## 改善箇所説明図

### 不具合発生箇所

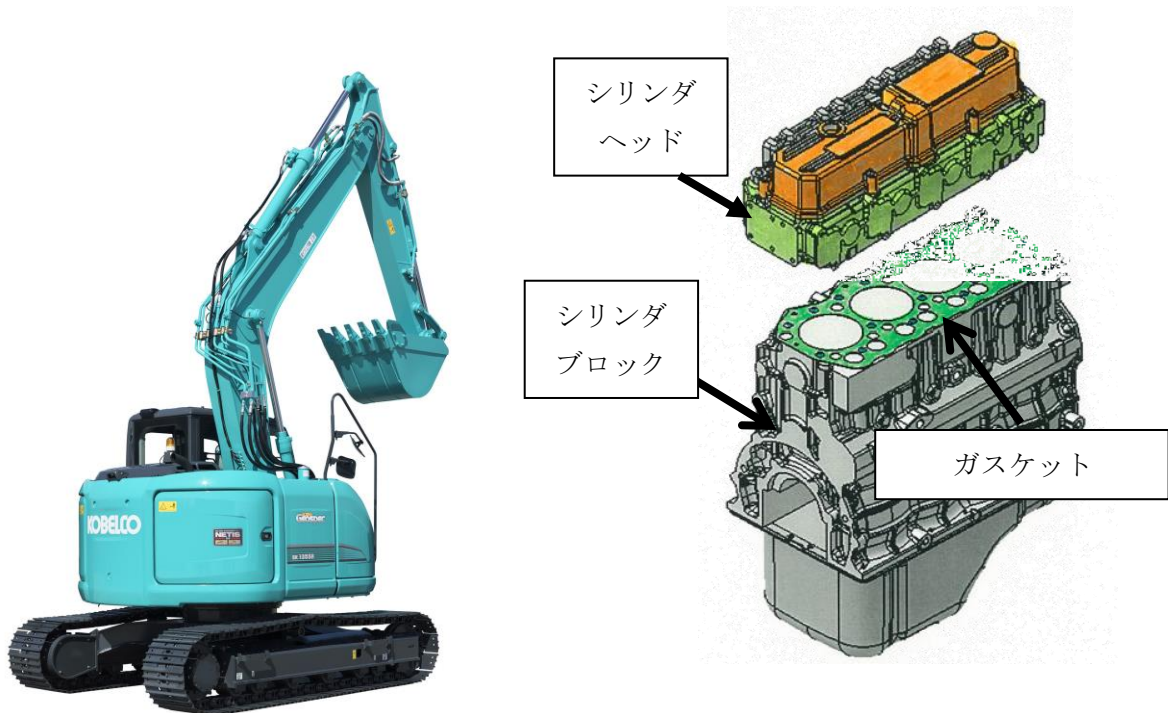
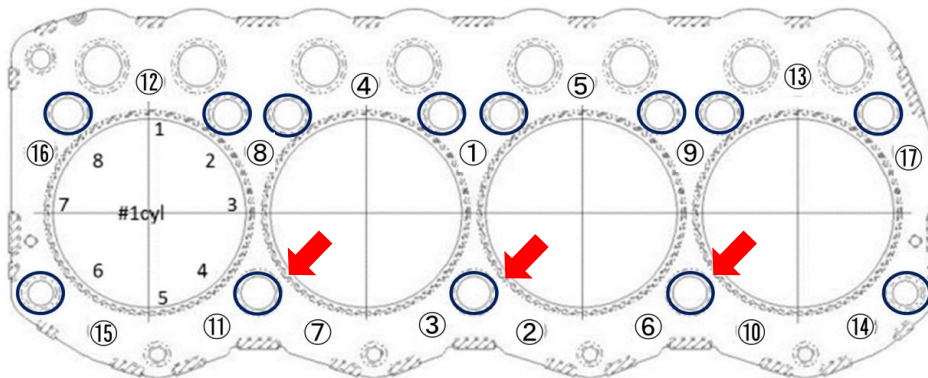
○ 冷却水路      ◀ 燃焼ガスの漏れ込み部

(数字はボルトを表す：17本)

エンジンのシリンダヘッド取付ボルトにおいて、初期締付力が不適切なため、燃焼ガスが冷却水路へ漏れ込むことがある。そのままの状態で使用し続けると、オーバーヒートやヒータ作動不良等の不具合が発生し、また排出ガスがリザーバタンクから外部へ漏出されるおそれがある。

対象全車両に対し、シリンダヘッド取付ボルトを一度弛めた後、規定トルク（140N・m）で再締付を実施する。既に冷却水路へ燃焼ガスが漏れ込んでいる車両はエンジン交換等を実施する。

エンジンヘッドカバーに識別シールを貼付する。
